FICHA DE ANÁLISIS DE PREFACTIBILIDAD DE OBRA PÚBLICA

Presupuestos
Participativos
2024 - 2025

2.1 Tipo de Requerimiento:	Espacio Público <input type="checkbox"/>	Vialidad <input type="checkbox"/>	Infraestructura <input checked="" type="checkbox"/>
2.2 Nombre del requerimiento:	ADOQUINE LA CALLE DEL PASAJE NUMERO DOS BARRIO MENA DOS, BARRIO TARQUI 1, PARROQUIA LA MENA		2.3 ID Via: LOCAL
Desde:	Calle Gabriel Conteras		
Hasta:	Calle Hernan González

8. FOTOGRAFÍAS

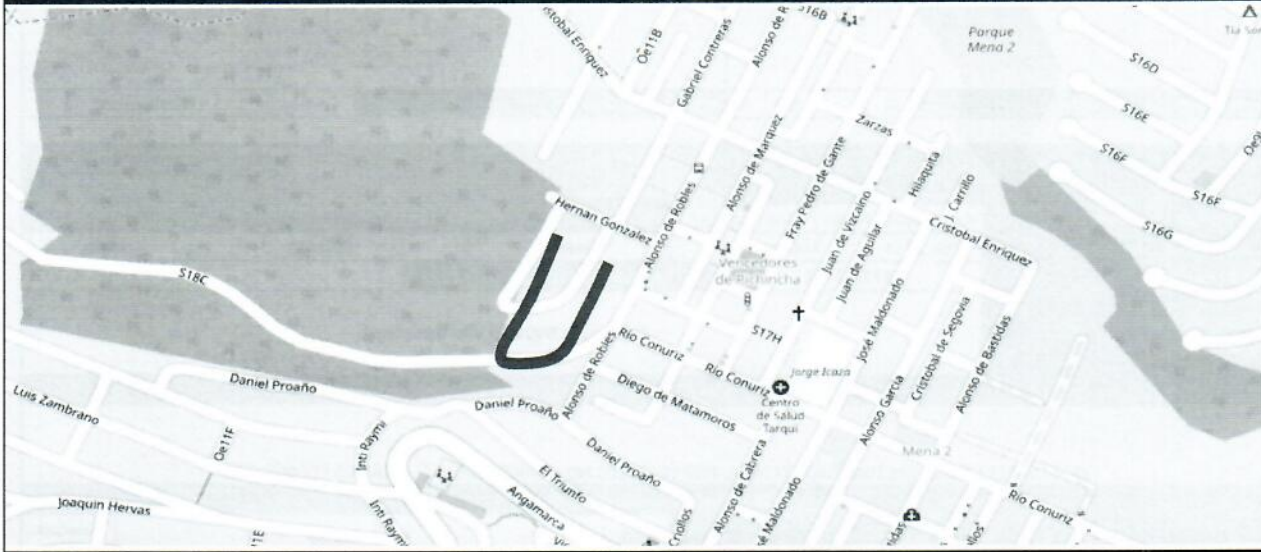
5.1.6 Detalles y alcance de la intervención :
No existe trazado vial aprobado

El comité técnico emite criterio no factible, no existe trazado vial aprobado
